HAZOP Report

Giga Factory H2 Tanks and Boiler circuits

FR-GFH2 Tanks and Boiler circuits-AQB-HAZ-HAZOP Report-A

Ce document présente le rapport d'étude des dangers et de l'exploitabilité (HAZOP) réalisé pour le projet de chauffage H2 de la McPhy Gigafactory afin de gérer le risque du réseau de tuyauterie à partir d'un (1) réservoir H2 de 20 000 litres, au cours de l'exploitation et de la maintenance.

10 Annexe B – P&ID annoté

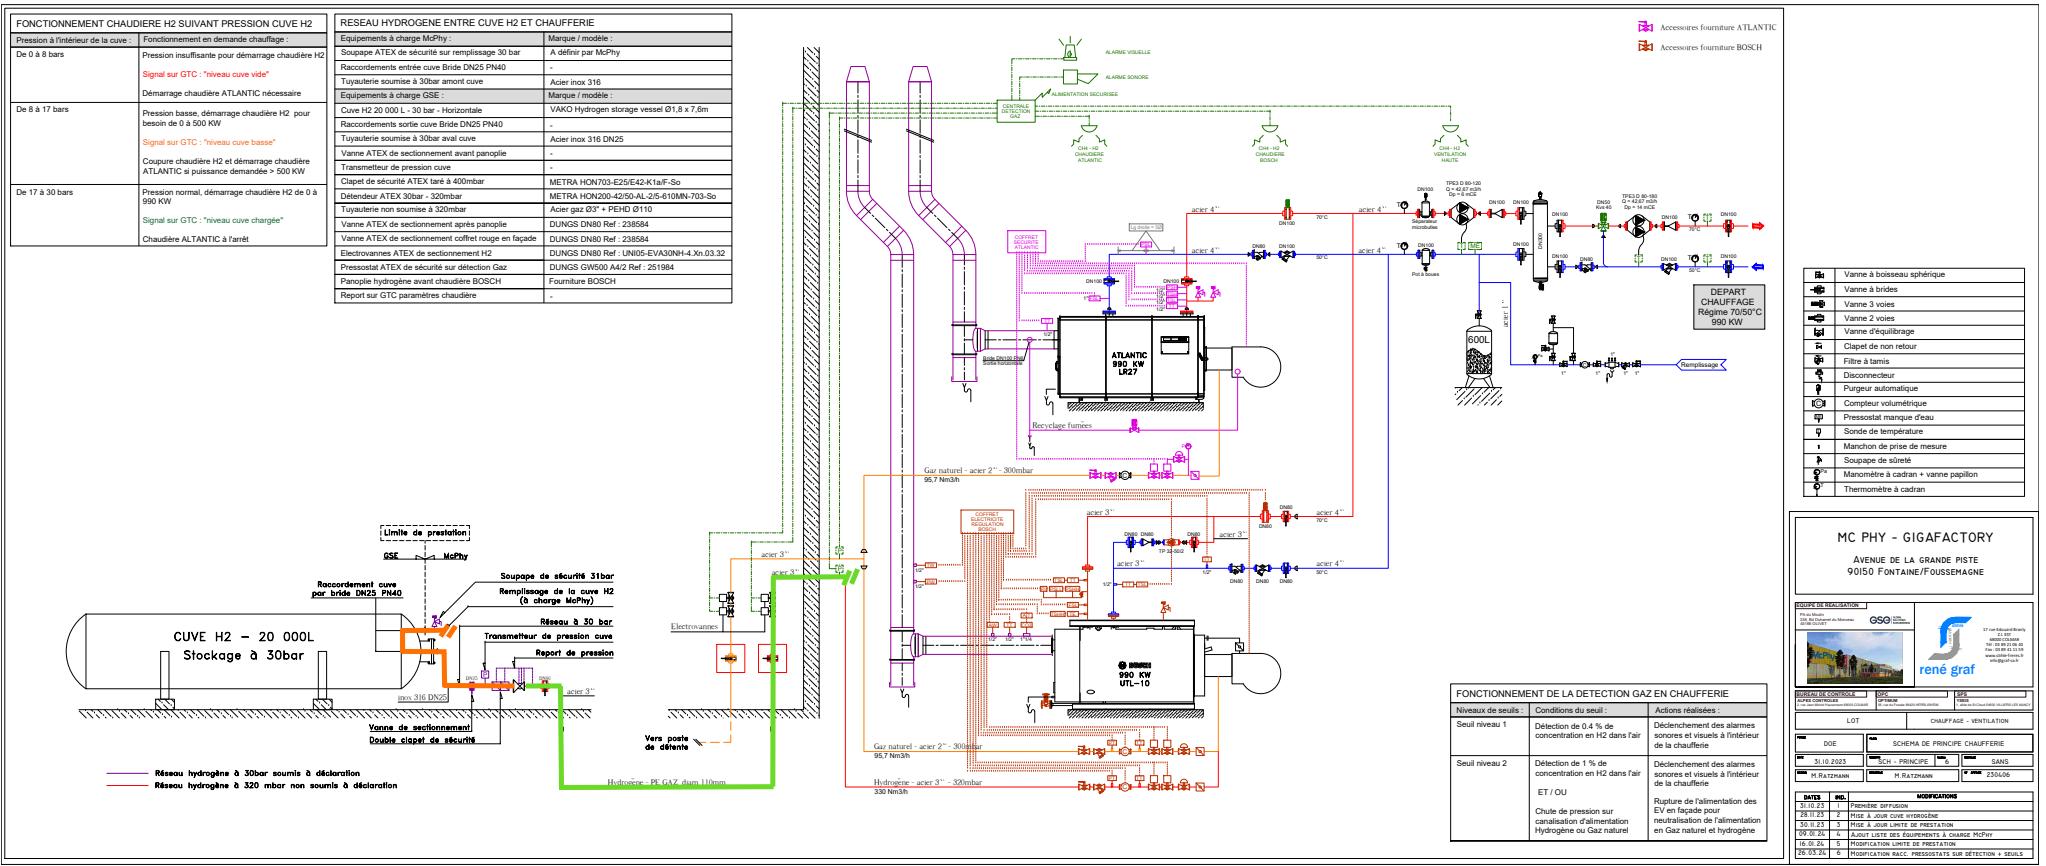
5. High temperature	1. Température H2 en sortie de l'ELY supérieure à 50 °C à cause d'une défaillance de l'échangeur ou du contrôle de l'échangeur	1.5.1.1. Risque d'endommagement de la cuve.	1.0E-01	3	3	3	3	3							NA	1	3	3					NA	1	3	3

7. High pressure	1. Régulation du banc de test non fonctionnelle	1.7.1.1. Endommagement de la cuve et du réseau 30 bar	1.0E-01	3	3	3	3	3	3	3						Soupage de sécurité à 34 bar	PSV	100	2	2	2			NA	1	2	2	10	2. Etudier la possibilité d'instrumenter en sécurité la mesure de pression en sortie de l'ELY	McPhy

1.11.1.2. Accumulation d'eau dans le cuve	1.0E-02		2			2									NA	1		2					NA	1		2	10	3. Evaluer le besoin d'un drain.	McPhy	
12. Startup, maintenance and shutdown	1. Référence 1.2.1.1

3. Reverse flow	1. Pas de cause identifiée																										
4. Misdirected flow	1. Pas de cause identifiée																										
5. High temperature	1. Détentte de l'H2 de 30 barg à 320 mbarg créant une augmentation de température de 1°C	2.5.1.1. Sans conséquence sur les équipements																							4. Fournir la fiche de sélection du fabricant	GSE

7. High pressure	1. Échec d'ouverture de la vanne de régulation de pression	2.7.1.1. Surpression des lignes et équipements en aval du détendeur. L'élément le plus faible en pression se trouvant dans la chaufferie, il peut y avoir un possible dégagement d'H2 dans cette zone. Cette fuite sera détectable grâce aux capteurs d'H2 fermant les électrovannes en façade.	1.0E-02	4	4	3	3	3			Clapet de sécurité se fermant automatiquement à 450 mbarg	Mechanical	10		2		2		Détection d'H2 et pressostat permettant l'isolement de la chaufferie de la source de surpression	SIS - SIL 1	10	2	2	1

2.7.1.2. Suite à l'isolation de la chaufferie,		3	3	2	2	2			Clapet de sécurité se fermant automatiquement à 450 mbarg	Mechanical	10	1		1				NA	1	1	1	1	5. Vérifier les conditions	McPhy

6. Low temperature	1. Pas de cause identifiée																						1. Réduire le risque de température trop importante avec un facteur de 1000 en sortie de l'ELY ou étudier précisément les conséquences d'une température de 70 °C au niveau de la cuve.	McPhy

S No	Actions	Scénario(s) utilisé	Responsabilité
1	Reduire le risque de température trop importante avec un facteur de 1000 en sortie de l'ELY ou étudier précisément les conséquences d'une température de 70°C au niveau de la cuve.	Consequences: 1.5.1.1	McPhy
2	Etudier la possibilité d'instrumenté en sécurité la mesure de pression en sortie de l'ELY	Consequences: 1.7.1.1	McPhy
3	Evaluer le besoin d'un drain.	Consequences: 1.11.1.2	McPhy
4	Fournir la fiche de sélection du fabricant	Consequences: 2.5.1.1	GSE
5	Vérifier les conditions d'accèsibilité de la zone à proximité de la cuve	Consequences: 2.7.1.2	McPhy
